改善箇所説明図

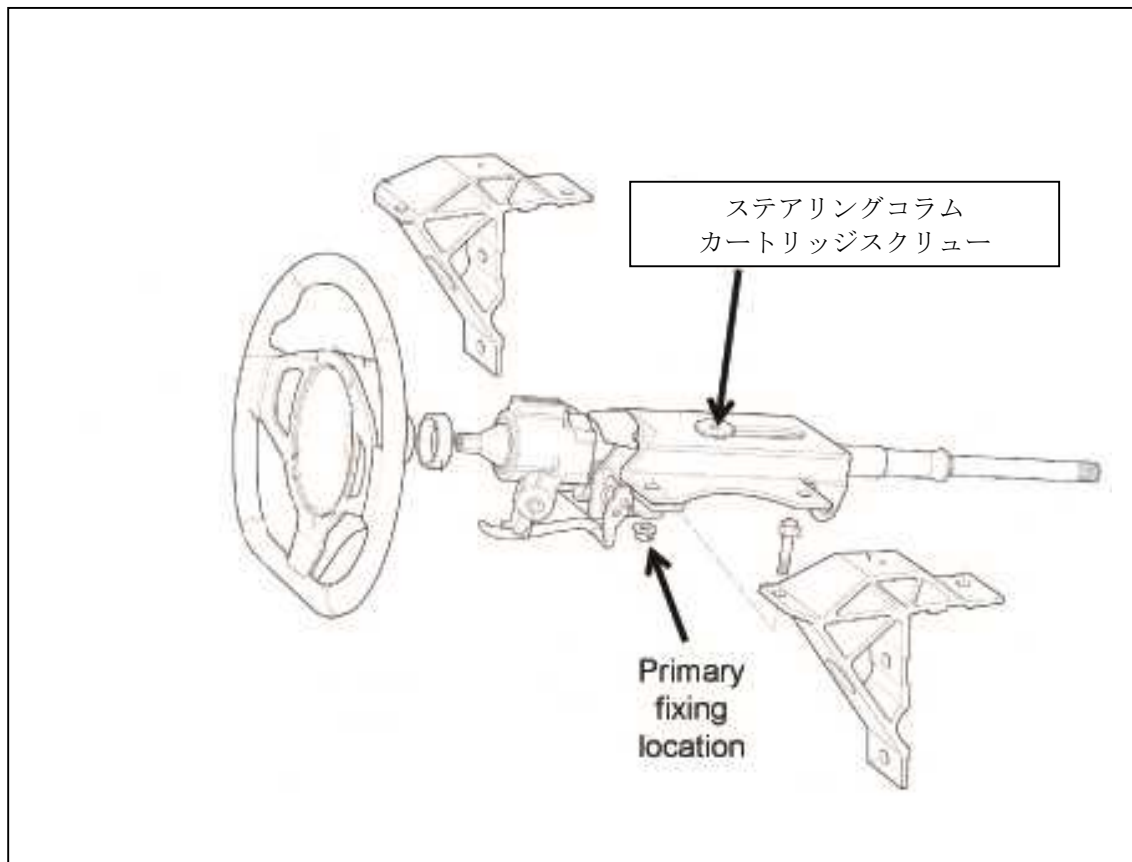
基準不適合発生箇所

ステアリングコラムの製造時において、衝突時に衝撃を吸収するステアリングコラムカートリッジの取付作業が不適切なため、固定スクリューの取付トルクが不足しているものがある。そのため、走行振動等により当該スクリューが緩み脱落した場合に、衝突時に衝撃を吸収できないおそれがある。

改善措置の内容

全車両、ステアリングコラムカートリッジスクリューを規定トルクで締め直す。

識別：ステアリングコラム下フレームに黄色ペイントを塗布
